REPÚBLICA DE PANAMÁ
MINISTERIO DE AMBIENTE

RESOLUCIÓN No. DEIA-IA- 069 - 2022
De 28 de Octubre de 2022

Por la cual se resuelve la solicitud de evaluación del Estudio de Impacto Ambiental (EsIA), categoría II, correspondiente al proyecto **“PLAZA COMERCIAL GIRASOL”**, promovido por la sociedad **INVERSIONES J&C 2018, S.A.**

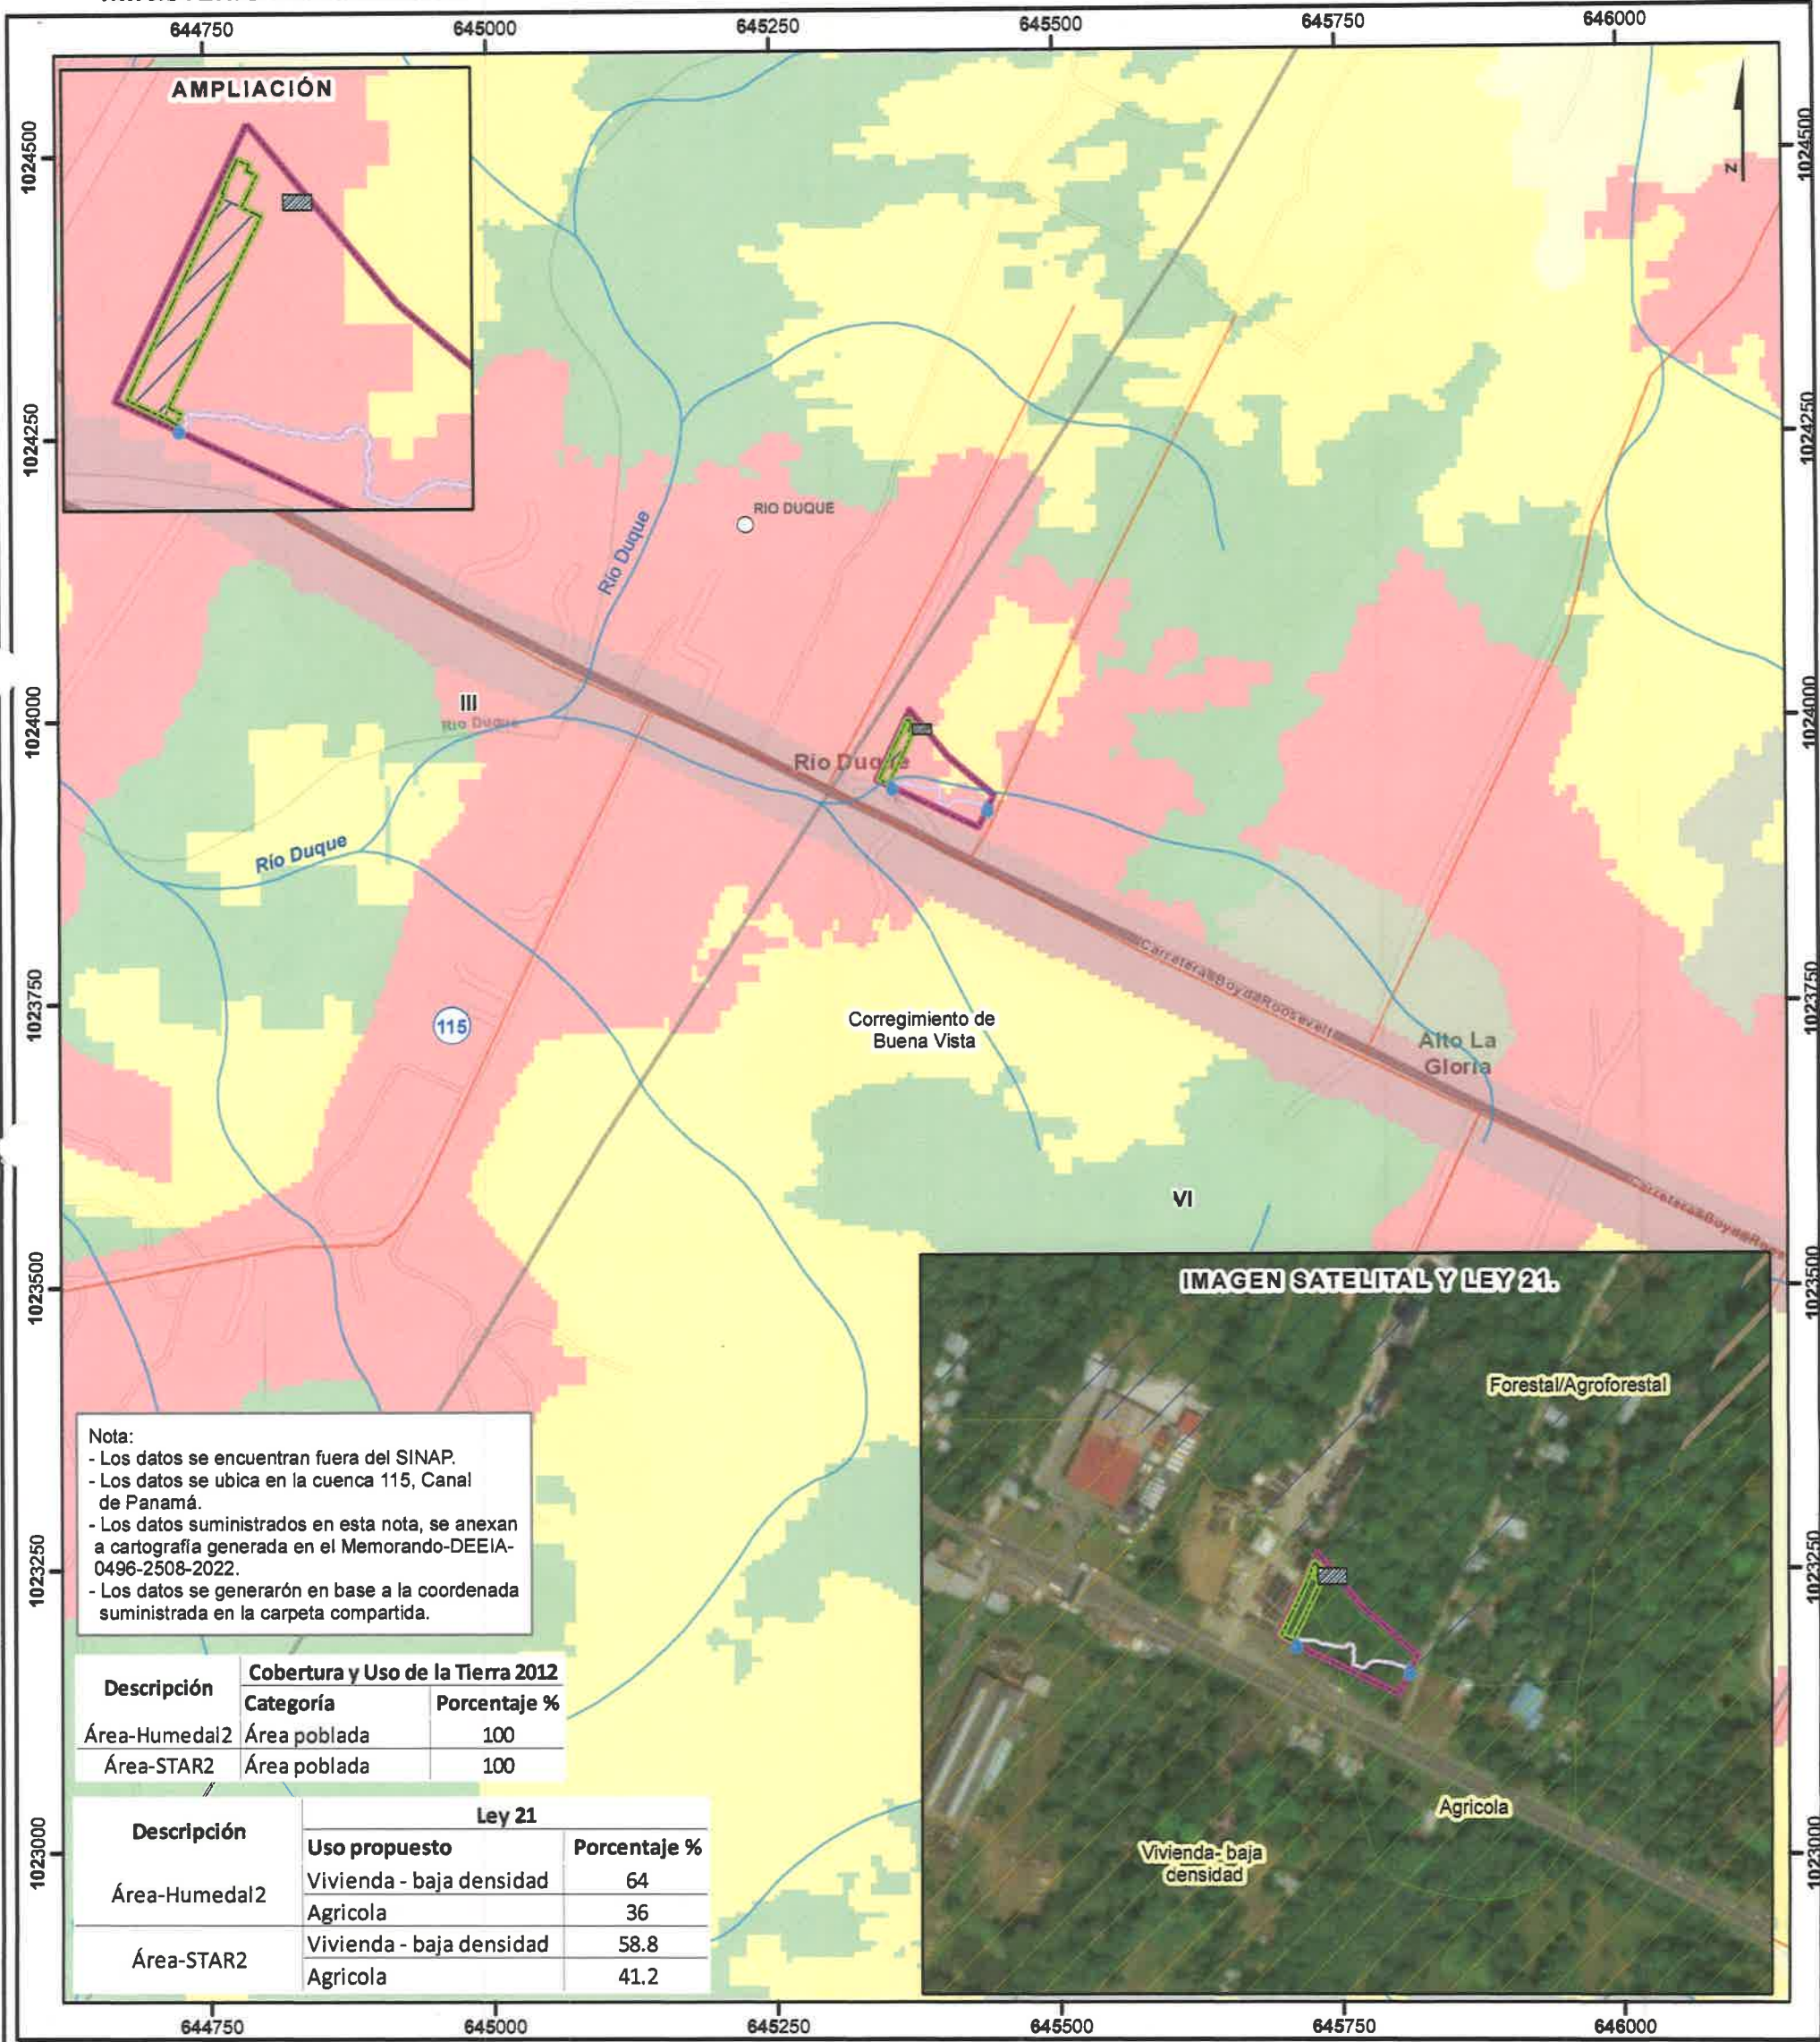
En atención al memorando DEEIA-0594-0310-2022-Seguimiento-DEEIA-0496-2508-2022, donde se solicita generar una cartografía que permita determinar, la ubicación del proyecto, correspondiente al Estudio de Impacto Ambiental categoría II, denominado "PLAZA COMERCIAL GIRASOL", cuyo promotor es INVERSIONES J&C 2018, S.A., le informamos que con los datos proporcionados se determinó lo siguiente:

Variables	Descripción
Area-Humedal2	457.26 m ²
Area-STAR2	509.24 m ²
División Política Administrativa	Provincia: Colón.
	Distrito: Colón.
	Corregimiento: Buena Vista.
Cobertura Boscosa y Uso de la Tierra, año 2012	- Área poblada
Capacidad Agrológica de los Suelos	Tipo: VI.
Sistema Nacional de Áreas Protegidas (SINAP)	Fuera del SINAP
Ley 21	Vivienda - baja densidad, Agrícola.

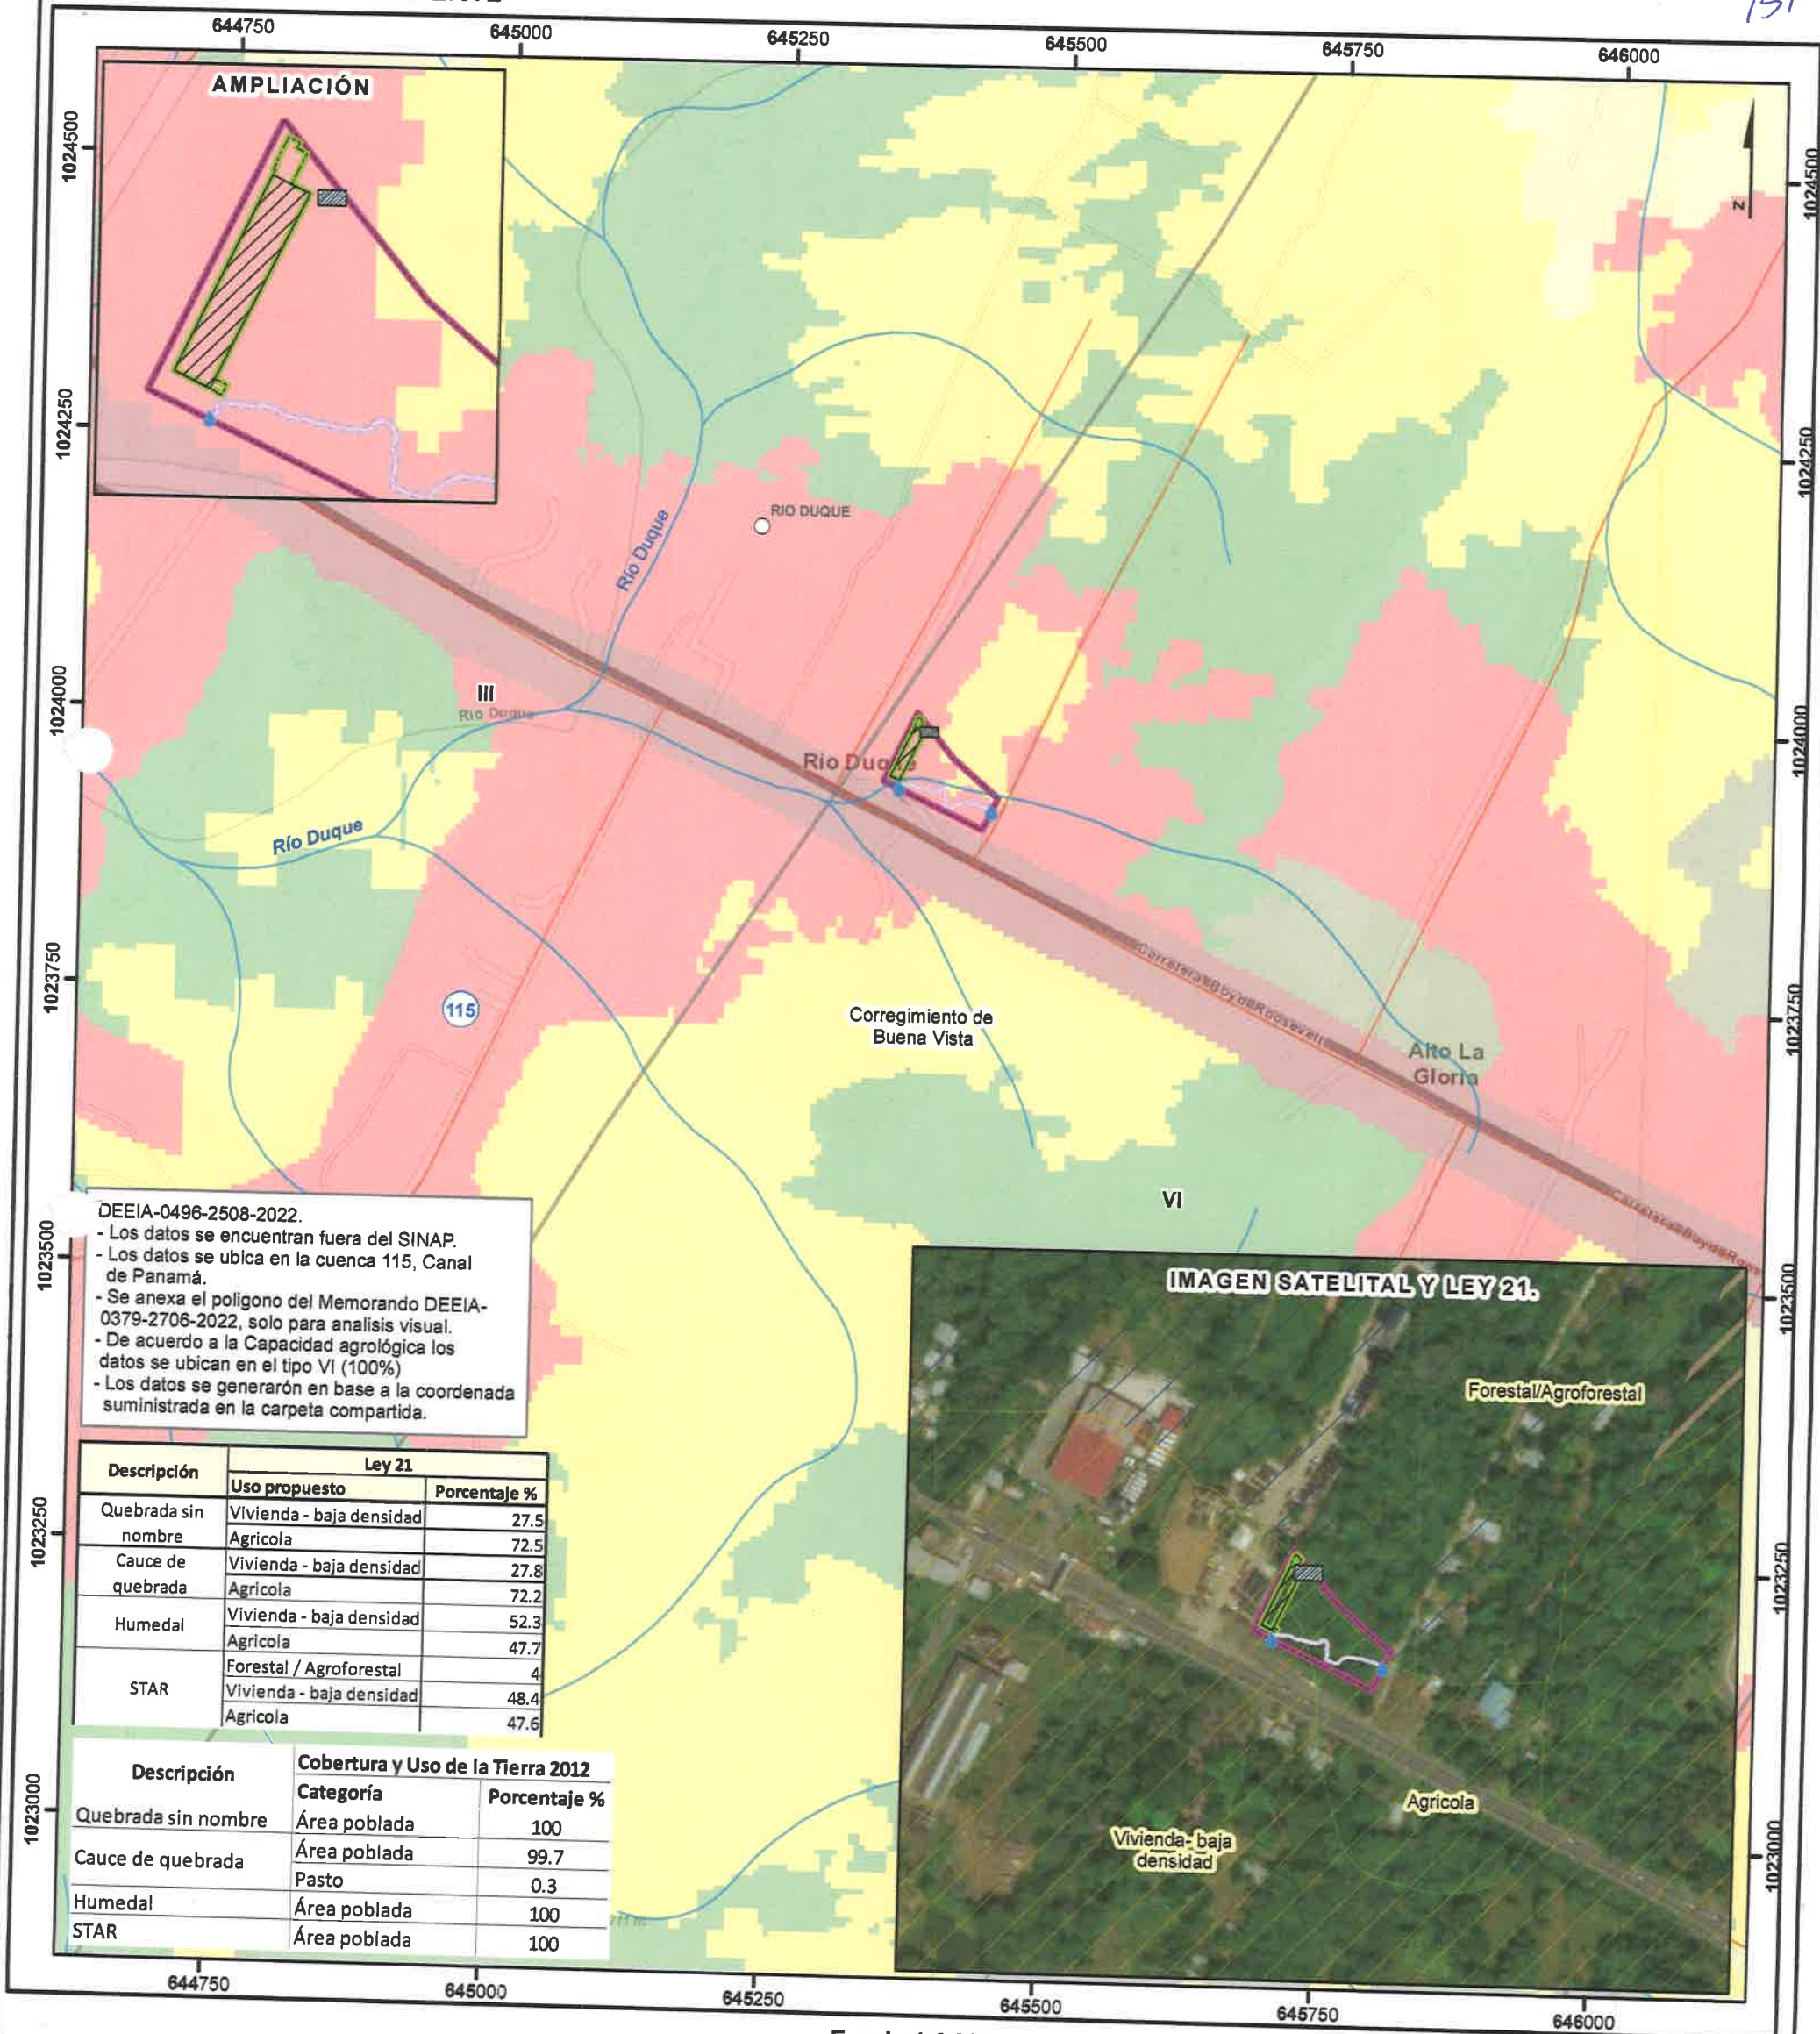
En atención al memorando DEEIA-0496-2508-2022-Seguimiento-DEEIA-0379-2706-2022, donde se solicita generar una cartografía que permita determinar, la ubicación del proyecto, correspondiente al Estudio de Impacto Ambiental categoría II, denominado "PLAZA COMERCIAL GIRASOL", cuyo promotor es INVERSIONES J&C 2018, S.A., le informamos que con los datos proporcionados se determinó lo siguiente:

Variables	Descripción
Quebrada sin nombre	105.8 m
Cauce de quebrada	214.15 m ²
Humedal	457.26 m ²
STAR	509.24 m ²
Puntos	Calidad de Agua, Tanque de agua
División Política Administrativa	Provincia: Colón.
	Distrito: Colón.
	Corregimiento: Buena Vista.
Cobertura Boscosa y Uso de la Tierra, año 2012	- Área poblada
	- Pasto
Capacidad Agrológica de los Suelos	Tipo: VI.
Sistema Nacional de Áreas Protegidas (SINAP)	Fuera del SINAP
Ley 21	Vivienda - baja densidad, Forestal / Agroforestal, Agrícola.

Figura 1. Alineamiento del cajón respecto al cauce natural de la quebrada sin nombre.

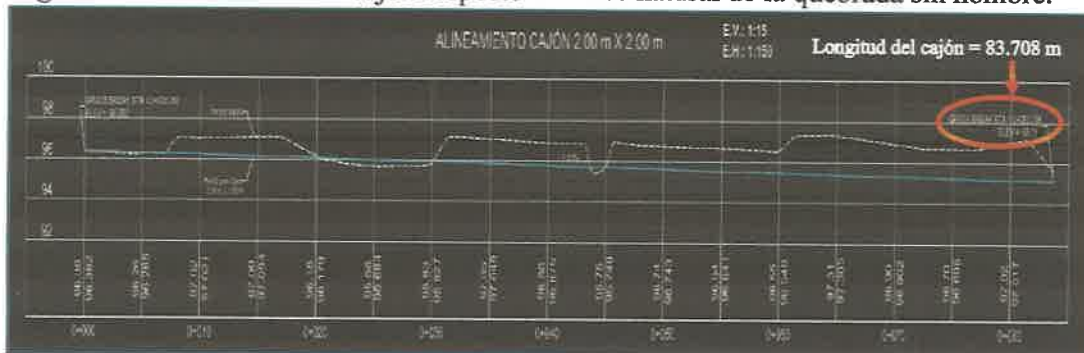
- Respecto a la pregunta 4**, el promotor da respuesta a cada uno de los subpuntos solicitados por de la forma siguiente:
 - Al subpunto (a)**, el cual hacía referencia a indicar la distancia a la que será movido el cauce desde su curso natural hacia la realineación con el cajón pluvia, el promotor señala que *“... el polígono se encuentra atravesado por la quebrada sin nombre, la cual posee una longitud de 106.270 metros y será necesario encajonar 83.708 metros, desviando el cauce desde su curso natural hacia la realineación con el cajón pluvial en un tramo de 22.562 metros”* (ver foja 88 del expediente administrativo).

Tal como se indica en la foja 429 del presente EsIA, se presenta el plano “planta – perfil – cajón”, el polígono se encuentra atravesado por la quebrada sin nombre, la cual posee una longitud de 106.270 metros y será necesario encajonar 83.708 metros, desviando el cauce desde su curso natural hacia la realineación con el cajón pluvial en un tramo de 22.562 metros.

En la Figura 1, se presenta el perfil del alineamiento del cajón sobre la quebrada sin nombre. En color azul se muestra el alineamiento del cajón y las líneas punteadas en color blanco, indican el cauce natural.
